**AVIS RELATIF À LA PROTECTION
CONTRE LES EVENTUELS EFFETS NOCIFS ET NUISANCES
PROVOQUÉS PAR LES RAYONNEMENTS NON IONISANTS
GÉNÉRÉS PAR DES ANTENNES ÉMETTRICES STATIONNAIRES**

Commune : OUPEYE - Exploitant : PROXIMUS

Référence exploitant : 41HAC_01

Rapport n° 3409 / 2025

Figure 1 : Vue en plan des lieux de séjour et des points de contrôle

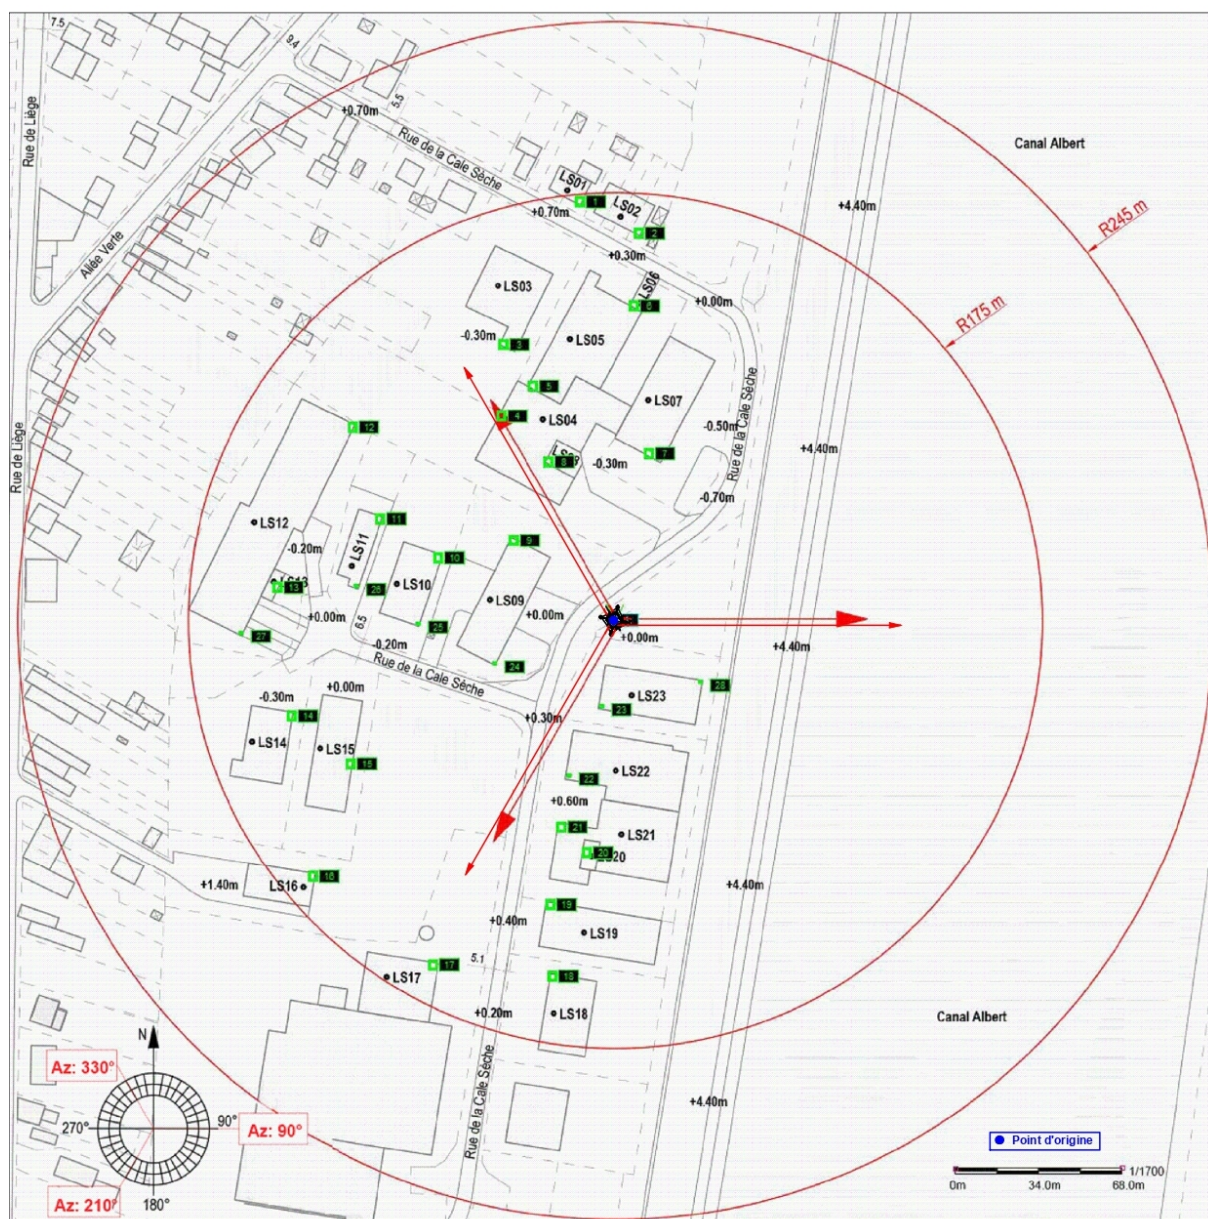
Les fréquences d'émission, la puissance rayonnée par chacune des antennes et leur gain permettent de déterminer le rayon de la zone à analyser. Tout dépassement de la limite par installation est exclu en dehors de cette zone. Le tableau 2 reprend les 35 LS² pour lesquels l'indice d'exposition est le plus élevé. Les différentes colonnes indiquent :

- le numéro du point de contrôle repris sur un des plans de la figure 1;
- le numéro du LS dans lequel se trouve le point de contrôle de la 1^{ère} colonne ;
- l'atténuation d'obstacle prise en compte pour le calcul de l'indice d'exposition dans le LS ;
- le résultat du calcul de l'indice d'exposition.

N° point de contrôle	LS	Atténuation (dB)	Indice d'exposition relatif à la limite par installation IE_i
20	LS20	3,0	0,272
21	LS21	3,0	0,206
3	LS03	3,0	0,188
19	LS19	3,0	0,184
5	LS05	3,0	0,147
18	LS18	3,0	0,144
12	LS12	3,0	0,142
17	LS17	3,0	0,141
6	LS06	3,0	0,135
4	LS04	3,0	0,126
15	LS15	3,0	0,124
16	LS16	3,0	0,111
11	LS11	3,0	0,102
1	LS01	3,0	0,095
2	LS02	3,0	0,092
14	LS14	3,0	0,081
26	LS11	3,0	0,076
13	LS13	3,0	0,069
27	LS12	3,0	0,058
22	LS22	3,0	0,054
8	LS08	3,0	0,053
9	LS09	3,0	0,035
23	LS23	3,0	0,027
25	LS10	3,0	0,025
10	LS10	3,0	0,023
7	LS07	3,0	0,022
24	LS09	3,0	0,020
28	LS23	3,0	0,019

En ce qui concerne les antennes de l'installation mentionnées dans le tableau 1, la distance maximale à laquelle la limite pourrait être atteinte, à l'extérieur, est égale à 89,8 m. S'il n'y a pas de LS à une distance inférieure, les antennes respectent forcément la limite d'immission.

Dans le cas des LS situés à l'intérieur des bâtiments, une atténuation d'obstacle est prise en compte et il en résulte que la distance maximale à laquelle la limite pourrait être atteinte se réduit à 64,6 m.

Figure 2 : Vue en plan des installations d’antennes dans un rayon de 300 mètres autour de l’installation faisant l’objet de la demande d’avis

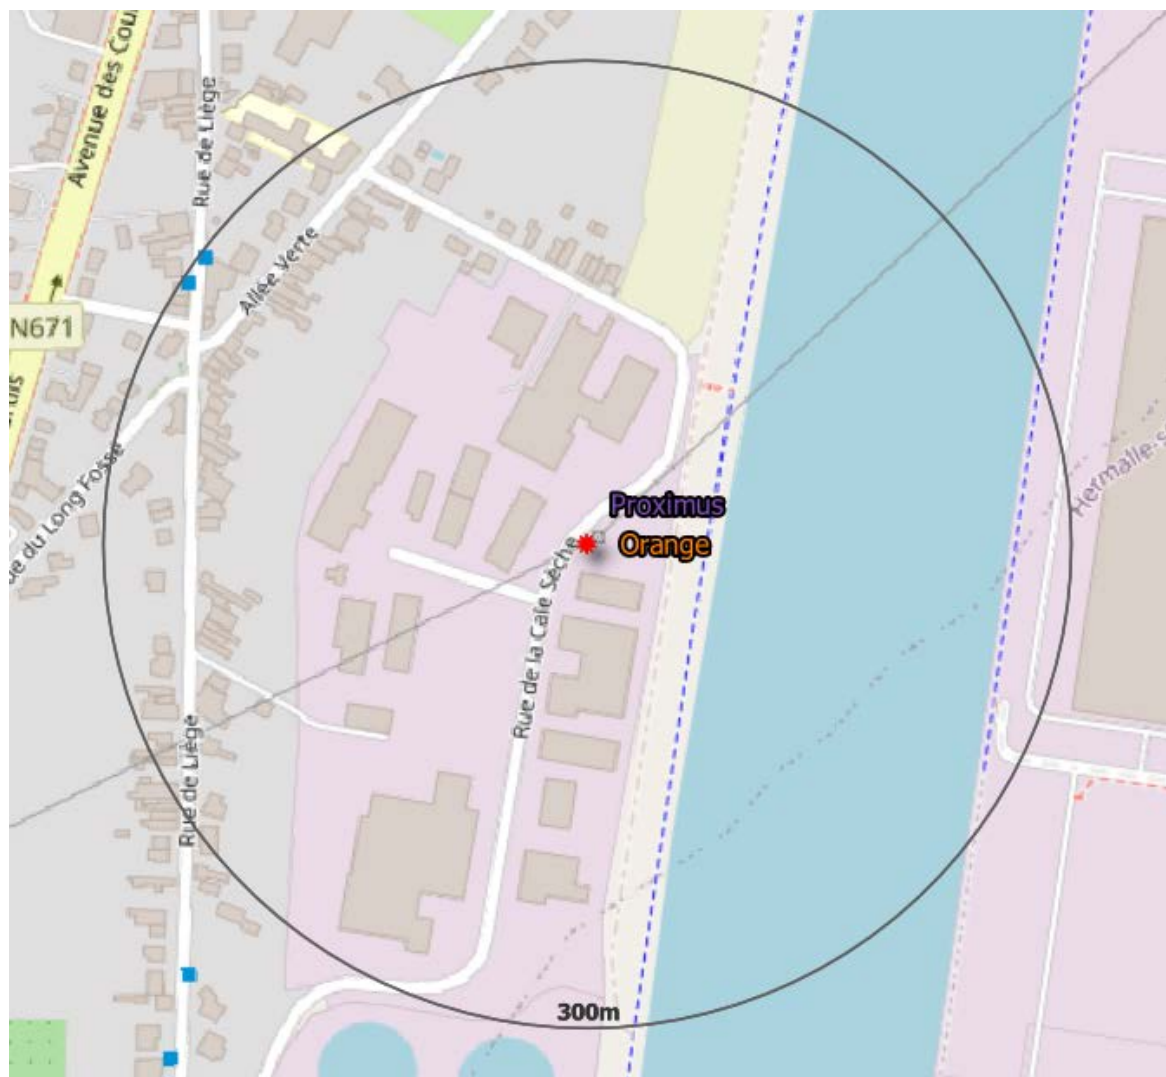
Le plan en projection verticale de la figure 2 indique la localisation des installations d'antennes émettrices stationnaires visées par le décret et situées dans un rayon de 300 mètres autour de l'installation référencée dans le paragraphe 2 et localisée au centre du cercle. Les données de localisation de ces antennes et les avis correspondant sont accessibles via le cadastre en ligne des antennes émettrices stationnaires⁸. Les installations prises en compte dans l'évaluation du respect de la limite cumulative sont les installations d'antennes émettrices déclarées en service par l'exploitant à la date du présent avis, à l'exception de l'installation référencée dans le paragraphe 2 et éventuellement d'autres installations ayant fait l'objet d'une demande d'avis à la même date et qui sont situées à l'intérieur de la zone de 300 mètres de rayon.

- il y a au plus 4 installations d’antennes émettrices stationnaires présentes dans la zone d’évaluation de 300 mètres de rayon représentée dans la figure 2, y inclus l’installation référencée dans le paragraphe 2 : la limite cumulative définie à l’article 4, §2 du décret est nécessairement respectée dans les lieux de séjour à l’intérieur de la zone d’évaluation de 300 mètres de rayon ;

Compte tenu des considérations ci-dessus, il apparaît que l'intensité du rayonnement électromagnétique généré, dans les lieux de séjour situés dans un rayon de 300 mètres autour de l'installation référencée dans le paragraphe 2, par l'ensemble des antennes émettrices stationnaires de l'ensemble des exploitants du même site d'antennes émettrices stationnaires respecte la limite fixée à l'article 4, § 2 du décret.
